## 改善箇所説明図

### 基準不適合発生箇所

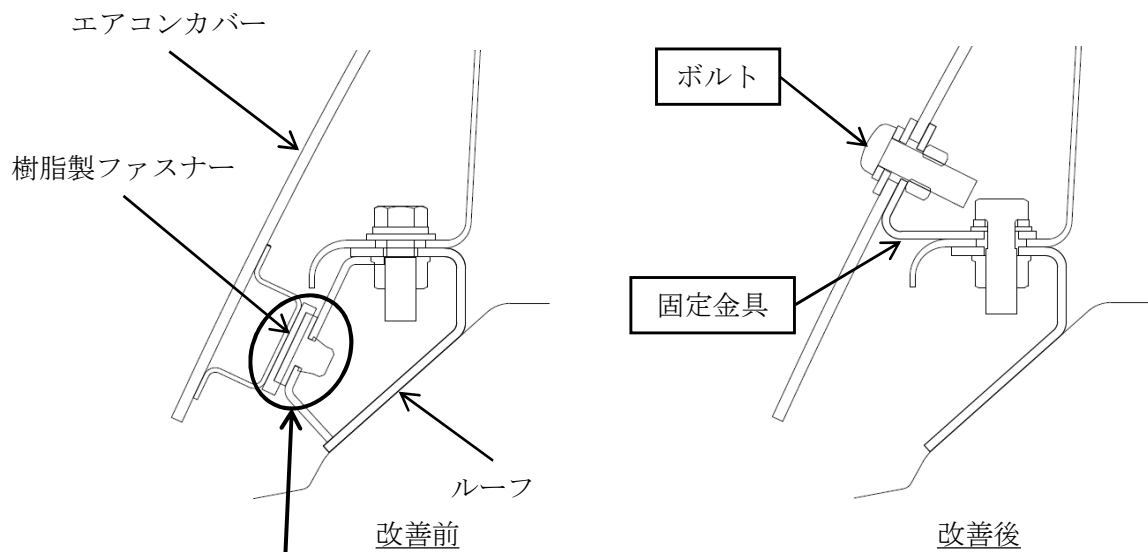
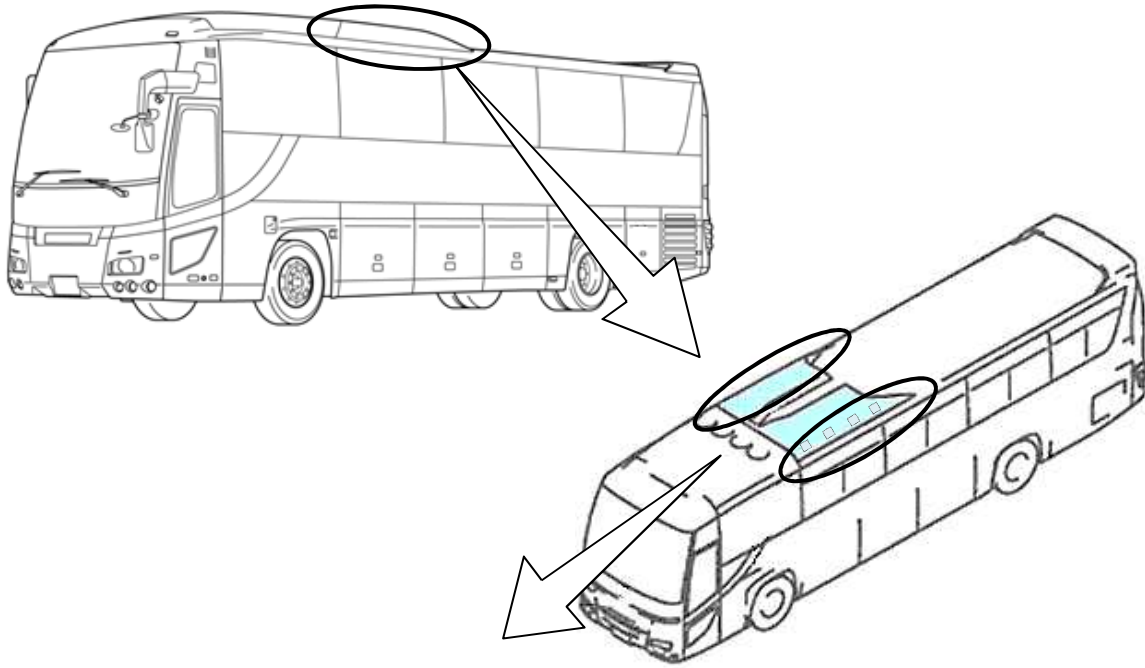
大型観光バスにおいて、エアコンカバーとルーフの締結構造が不適切なため、ルーフ後方から強い風を受けると、カバーを締結している樹脂製ファスナーが外れ、カバーが浮いてルーフとの間に隙間が生じることがある。さらに強い横風を受けると、最悪の場合、カバーが破損し脱落して、他の交通の妨げになるおそれがある。

全車両、エアコンカバーとルーフの締結構造を樹脂製ファスナーからボルト締結に変更する。

識別：改善済車両にはネームプレートに白色ペイントを塗布する。
